LABORATORIO NACIONAL
DE MATERIALES Y MODELOS ESTRUCTURALES

Informe: LM-IG-06-18

Revisión del estudio de suelos para el Proyecto Limonal - Cañas

Figura 2. Análisis en carta de plasticidad modificada de los materiales en los sitios de los ríos

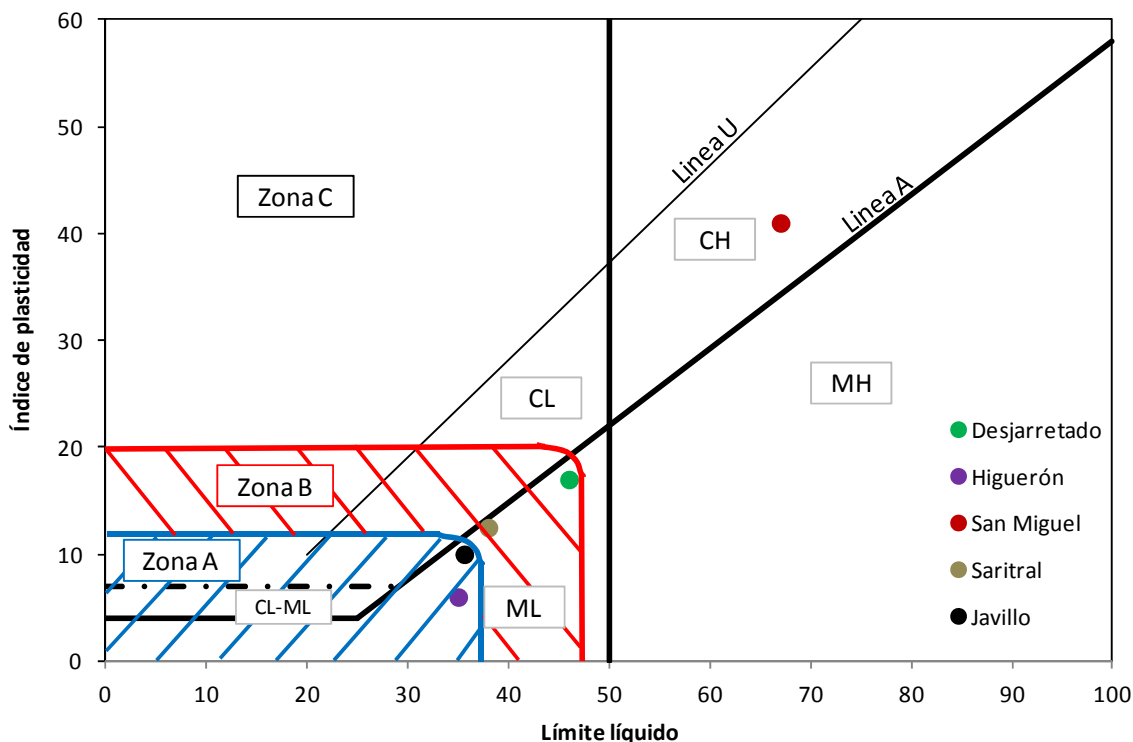
Como es posible apreciar, la mayoría de estos materiales se encuentran en las zonas A y B de susceptibilidad a la licuación de la carta de plasticidad modificada. Solo el material del río San Miguel, se encuentra en la zona libre de susceptibilidad a la licuación. Adicionalmente, cabe destacar que como el material del río Lajas es no plástico (NP), la metodología de la carta de plasticidad modificada no es aplicable.

Ahora hay que analizar si las condiciones de contenido de finos y humedad que indica el método de Idriss et al, cumplen para estos cuatro materiales. A continuación se muestra el análisis realizado para cada material resumido en la tabla 3.

Después de realizado este análisis, se puede notar que los materiales finos de los ríos Desjarretado y Saritral podrían presentar susceptibilidad a la licuación. Esta información podría ser

útil eventualmente para hacer la toma de decisiones del nivel de desplante final de las cimentaciones de los puentes.

Figura 3. Análisis en carta de plasticidad modificada de los materiales en el sitio del intercambio

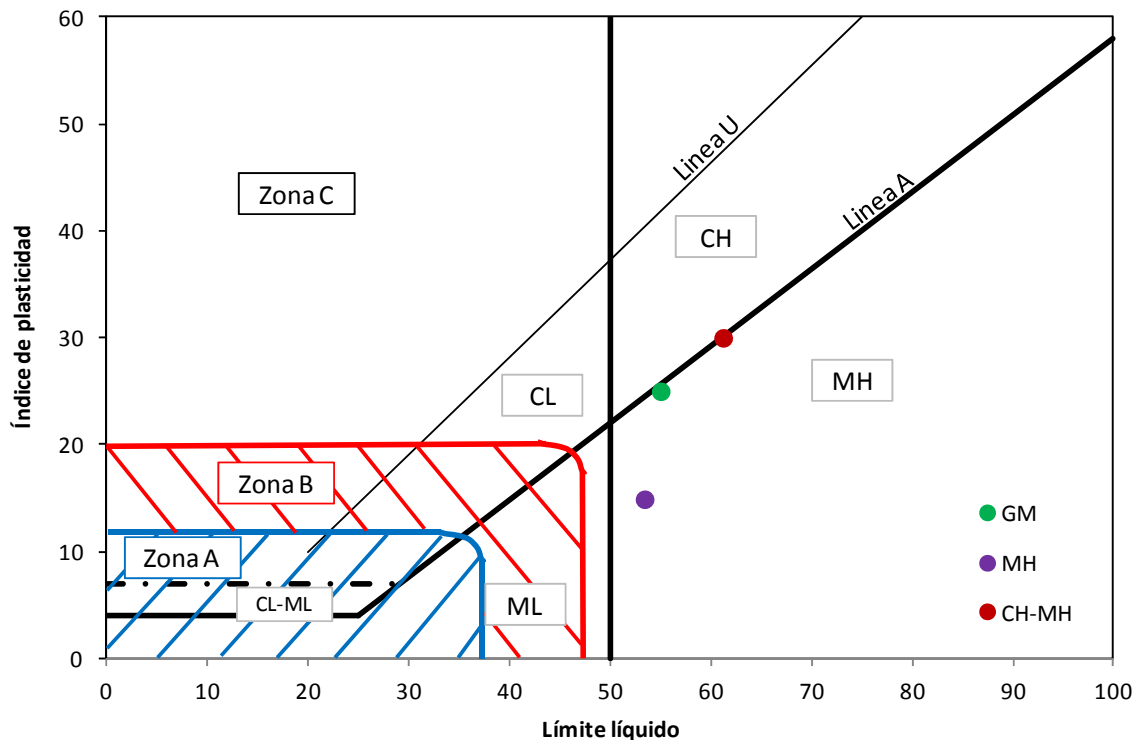
Como puede observarse todos los materiales resultaron exentos de la potenciabilidad a la licuación, por lo que la determinación del nivel de desplante solo dependerá de la capacidad de soporte admisible del material involucrado.
